SI2019-013

Vedrørende 8DB 355 012-931 (T1657) → 8DB 355 020-651 (T2264) / 8DB 355 020-661 (T2265)

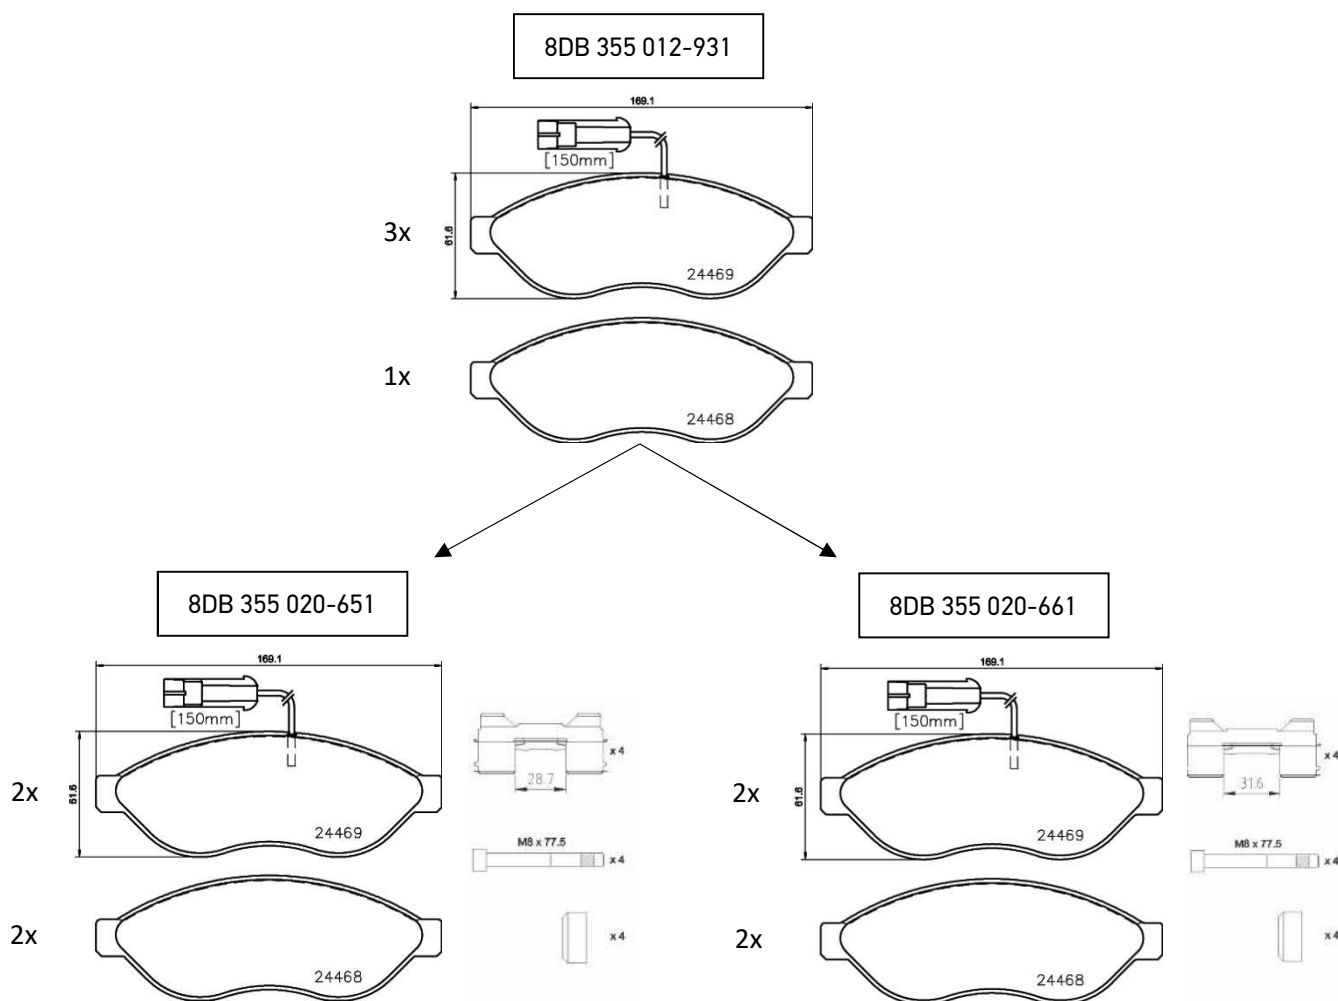
For at optimere produktspecifikationen for bremsekloessæt 8DB 355 012-931 og for at betone OE-egenskaberne er det besluttet at tilføje monteringssæt til sættet.

Afhængigt af bilens specifikation kræves der et af to monteringssæt. For at opfylde kravene bliver 8DB 355 012-931 opdelt i to forskellige reservedelsnumre, så kunderne let kan vælge det rette reservedelsnummer til det aktuelle behov. Desuden indeholder de to nye artikler to slidindikatorer i stedet for én.

8DB 355 012-931 erstattes af 8DB 355 020-651 (inkl. glideshims med 28,7 mm åbning) og 8DB 355 020-661 (inkl. glideshims med 31,6 mm åbning). Se forskellene på illustrationerne herunder.
